**INFORME DE VISITA DE CONTROL
N° 044-2024-OCI/5335-SVC**

**EJECUCIÓN DE LA OBRA: “MEJORAMIENTO DE LA
CAPACIDAD RESOLUTIVA DE LAS UNIDADES
PRODUCTORAS DEL HOSPITAL DE CANGALLO, SEGUNDO
NIVEL DE ATENCIÓN PROVINCIA CANGALLO REGIÓN
AYACUCHO”**

**PERÍODO DE EVALUACIÓN:
DE 27 AL 31 DE MAYO DE 2024**

Imágenes n.ºs 1 al 13
Fisuras y Grietas de las Vigas del Nivel Piso PIT

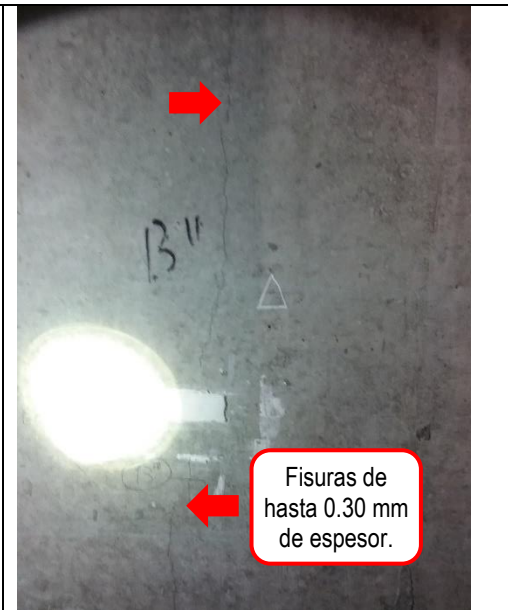
Al respecto, cabe señalar que en el recorrido de la comisión de control en el nivel de “Piso PIT del ascensor” se identificó varias vigas con fisuras y grietas de hasta 1.30 mm de espesor¹ siendo la más crítica ubicada el eje “B” tramo “6’ y 7’²”, tal como se observa en las imágenes siguientes.

Imagen 4.- Se observa fisuras verticales continuas de hasta 0.30 mm de espesor, ubicada en el eje "A" tramo "7 – 7'" en la viga principal de 0.60 m x 1.45 m de sección.	Imagen 5.- Se observa fisuras verticales continuas de hasta 0.30 mm de espesor, ubicada en el eje "A" tramo "6' – 7'" en la viga principal de 0.60 m x 1.16 m de sección.

Imagen 6.- Se observa fisuras verticales continuas de hasta 0.30 mm de espesor, ubicada en el eje "A" tramo "6' – 7'" en la viga principal de 0.60 m x 1.16 m de sección.	Imagen 7.- Se observa fisuras verticales continuas de hasta 0.25 mm de espesor, ubicada en el eje "A" tramo "6 – 6'" en la viga principal de 0.60 m x 1.16 m de sección.

Fisuras de hasta 0.25 mm de espesor.	 Fisuras de hasta 0.30 mm de espesor.
Imagen 8.- Se observa fisuras diagonales continuas de hasta 0.25 mm de espesor, ubicada en el eje "A" tramo "6 – 6" en la viga principal de 0.60 m x 1.16 m de sección.	Imagen 9.- Se observa fisuras verticales continuas de hasta 0.30 mm de espesor, ubicada en el eje "6" tramo "A – B" en la viga principal de 0.60 m x 1.16 m de sección.
 Grietas de hasta 1.30 mm de espesor.	 Grietas de hasta 1.30 mm de espesor.
Imagen 10.- Se observa grietas diagonales continuas de hasta 1.30 mm de espesor, ubicada en el eje "B" tramo "6' – 7" en la viga principal de 0.60 m x 1.16 m de sección.	Imagen 11.- Asimismo en la cara interna se observa grietas diagonales continuas de hasta 1.30 mm de espesor, ubicada en el eje "B" tramo "6' – 7" en la viga principal de 0.60 m x 1.16 m de sección.

Imágenes n.ºs 14 al 19
Fisuras y Grietas de las vigas de los Niveles Superiores.

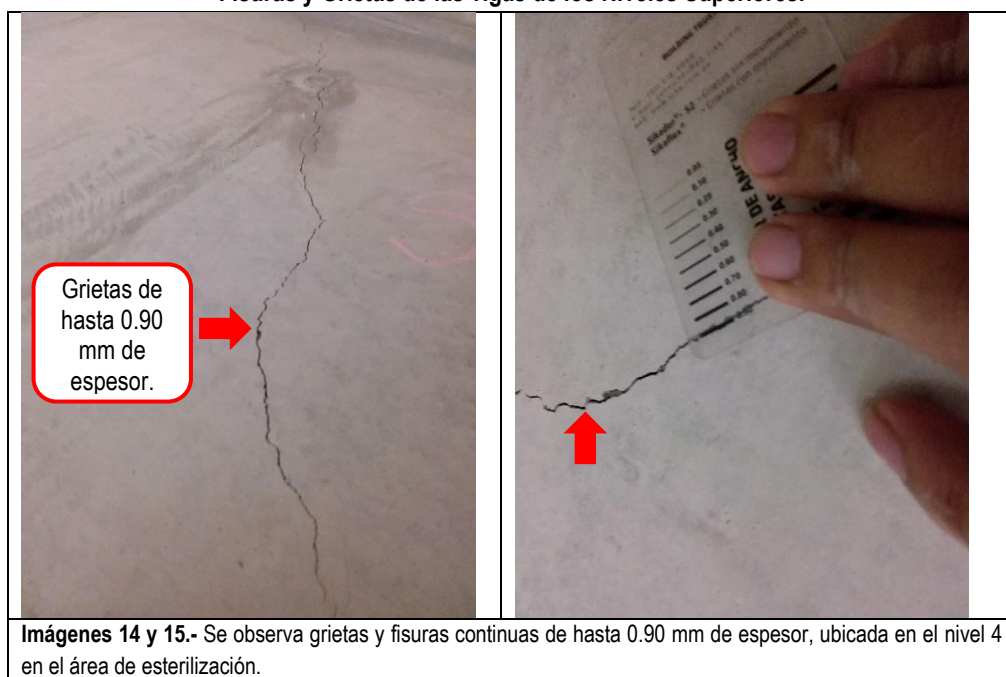
De igual forma, en la visita efectuada se ha verificado de forma aleatoria a los niveles superiores de la edificación, evidenciándose que las fisuras y grietas continuas (diagonales y verticales) se manifiestan de manera recurrente en las vigas ubicadas entre los ejes "2 - 8" en todos los niveles, tal como se observa en las imágenes siguientes.

Imágenes 16 y 17.- Se observa grietas y fisuras continuas en la viga de hasta 0.50 mm de espesor, ubicada en el nivel 4 en el área de cuarto Quirúrgico.

Imágenes 18 y 19.- Se observa grietas y fisuras continuas en la viga de hasta 0.50 mm de espesor, ubicada en el nivel 4 en el eje "C" en el tramo "8 al 9".
